**Liste des observations formulées par la MRAe**  
**Réponses apportées**

Extrait du zonage du PLU du Port (974)  
 PLU approuvé le 2 octobre 2018

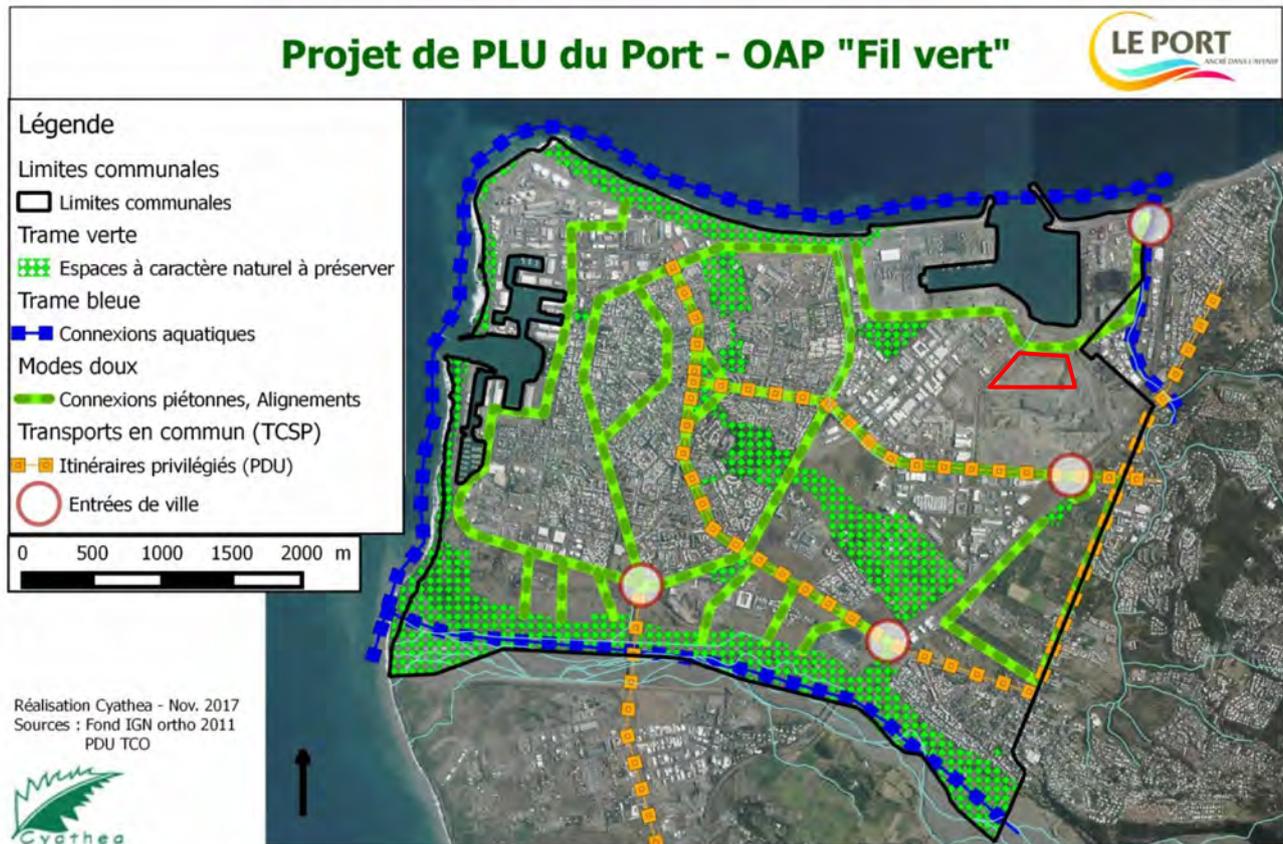
Observations de la MRAe	Réponse apportée par le demandeur
<p><b>Compatibilité avec les documents d'urbanisme et divers plans et programmes :</b> <i>Concernant l'urbanisme réglementaire, l'Ae demande que l'étude d'impact soit actualisée (Tome 3, chapitre « 7.1 documents d'urbanisme » en page 133 et Annexe 19 p. 477) : analyse du PLU en vigueur en date du 02/10/2018 et non du 29/07/2004, démonstration de la compatibilité avec l'OAP 3 , l'OAP 4 et l'OAP Fil Vert et de la compatibilité avec les orientations du PADD, mention du PIG pour l'aménagement de la ZAP du Port-est (référence à la note de présentation de juillet 2014 arrêtant le principe et les conditions de réalisation du projet).</i></p>	<p>Le projet est compatible avec le PLU et ses documents approuvé le 2 octobre 2018. La compatibilité est présentée en annexe de ce document.</p>
<p><b>Etat initial et mesures proposées :</b> Le site est alimenté en eau industrielle reliée au réseau d'irrigation communal, pour l'arrosage et le lavage des roues (Tome 3, étude d'impact, page 101). Dans l'autorisation préfectorale d'exploitation de la carrière en vigueur, la prescription actuelle de l'AP 6.1 porte sur les « prélèvements, consommation et économie d'eau ». Elle fixe :</p> <ul style="list-style-type: none"><li>- l'utilisation d'eau potable pour les besoins de l'exploitation, limitée aux usages sanitaires ;</li><li>- le dispositif d'arrosage, nécessaire pour limiter l'envol des poussières, alimenté exclusivement par le réseau d'irrigation à compter du 1er février 2017 ;</li><li>- les dispositifs de relevés mensuels des quantités d'eau prélevées.</li></ul> <p><i>L'Ae recommande de s'assurer du maintien de ces dispositions (prescription AP 6.1).</i></p>	<p>La DEAL prendra les dispositions nécessaires dans l'Arrêté Préfectoral d'autorisation.</p>

Le projet se situe en zone (voir figure ci-après) :

- **2AUp** : cette zone couvre des espaces réservés à l'urbanisation future à vocation d'activités portuaires. Le développement de ce secteur se fait dans le cadre de la réalisation du projet d'aménagement portuaire ayant été qualifié d'intérêt générale par arrêté préfectoral n°4232 du 14 août 2014 et reconduit le 27 juillet 2017.

Cette zone autorise « *les installations et ouvrages techniques nécessaires à l'aménagement ou à l'exploitation de la zone pour l'activité portuaire* ». En outre, il est précisé dans le règlement que ne sont pas compromis dans la zone « *les affouillements et exhaussements de sol nécessaire à l'aménagement, à l'exploitation, en carrière et en aire de stockage de carrière, et les installations, ouvrages et équipements techniques, nécessaires à l'aménagement ou à l'exploitation de la zone* ».

L'activité d'extraction et de traitement y est donc autorisée.

- **Up** : cette zone couvre les zones portuaires de la commune du Port. L'exploitation de carrière et ses activités annexes ne sont pas interdites.
